DESTINATAIRE(S) : Monsieur Richard Brunelle – Office de consultation publique de Montréal  
C.C. : Claude Marcotte – Groupe IBI/DAA  
EXPÉDITEUR : Catherine Vachon  
DATE : 27 mai 2009  
PROJET : ANCIEN SÉMINAIRE DE PHILOSOPHIE  
PROJET N<sup>o</sup> : 18034  
OBJET : Réponses aux questions des commissaires

**ANCIEN SÉMINAIRE DE PHILOSOPHIE | MONTRÉAL**  
 Concept de développement  
 Superficies

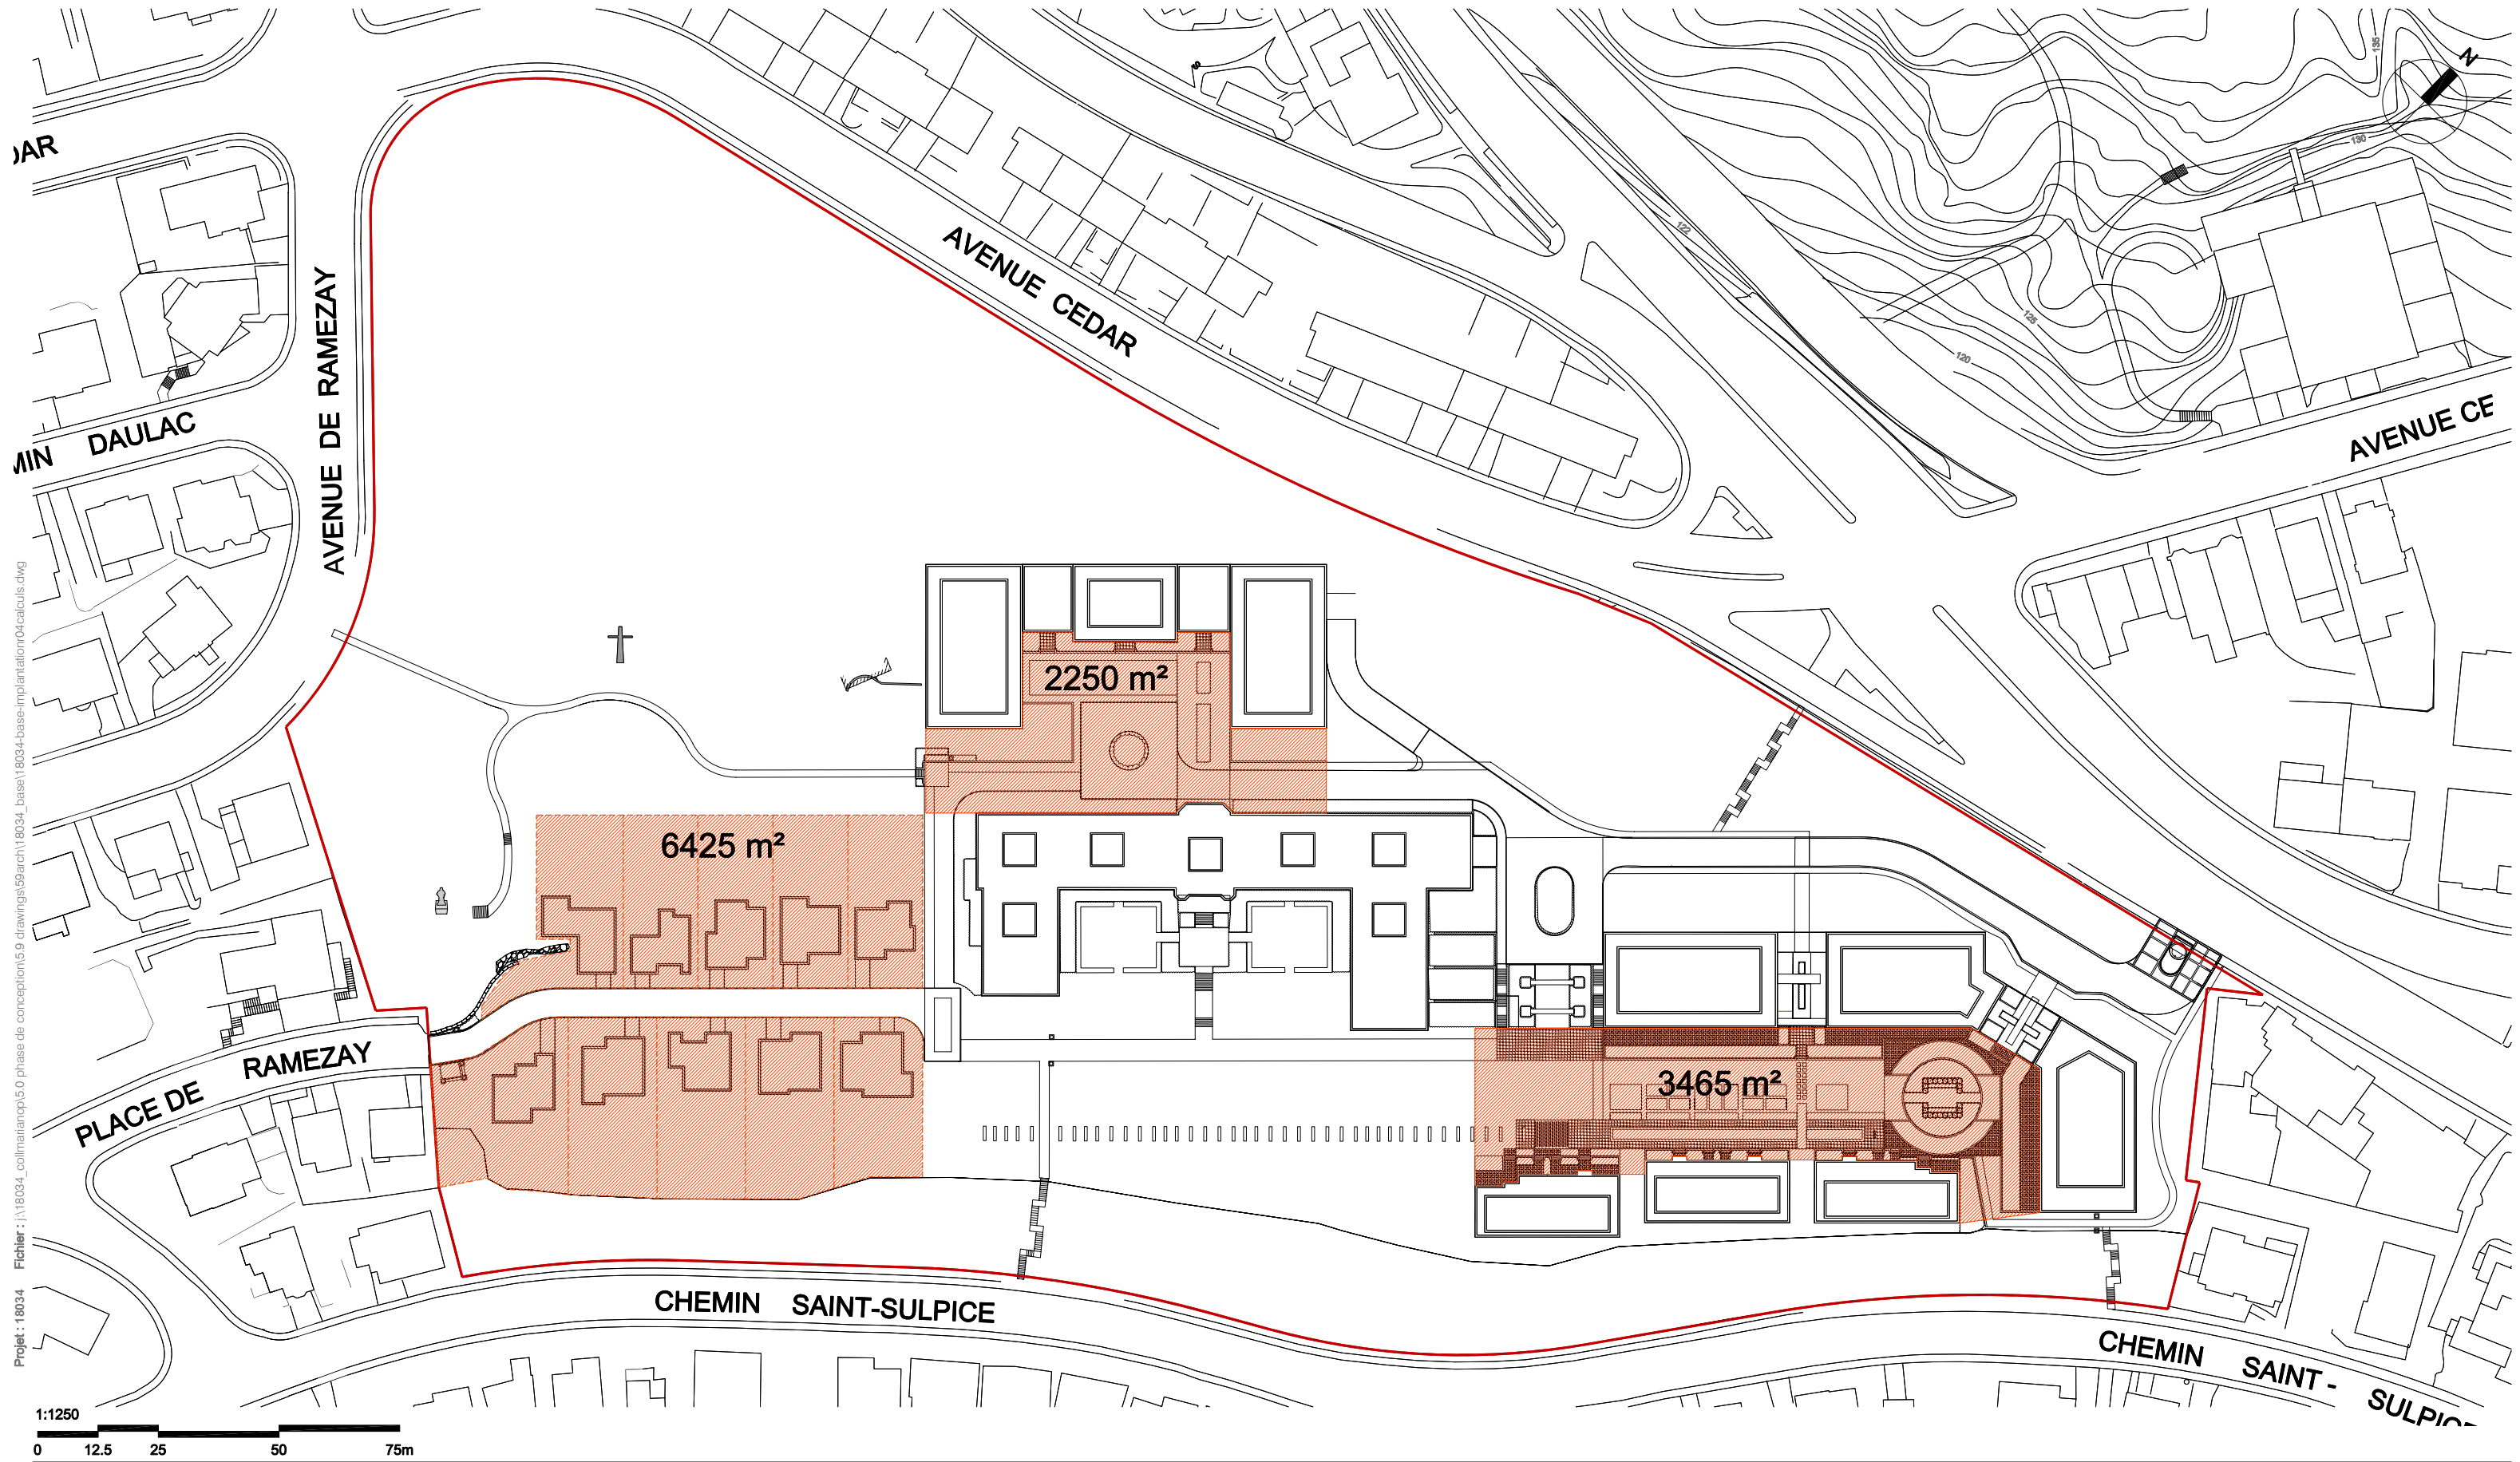
La superficie totale d'implantation au sol des bâtiments, une fois le projet complété, serait de 9 823 mètres carrés. À combien de mètres carrés supplémentaires évalue-t-on :

- La superficie occupée par les « quasi-lots », ou espaces à usage privatif, adjacents aux habitations unifamiliales?
- La superficie de l'espace aménagé entre les bâtiments C1, C2, D et E, qui forme en quelque sorte une cour intérieure ouverte vers l'ouest?
- La superficie de l'espace situé entre l'immeuble du séminaire et le futur immeuble F?

Pour cette dernière question, ce dont la commission aurait besoin, ce sont des ordres de grandeur.

**La superficie occupée par les quasi-lots (espaces privés des villas) est de 6 425 m<sup>2</sup>.**

**La superficie de l'espace aménagé entre les bâtiments C1, C2, D et E est de 3 465 m<sup>2</sup>.**

**La superficie de l'espace entre le Séminaire et le bâtiment F est de 2 250 m<sup>2</sup>.**

**(voir plan ci-joint).**
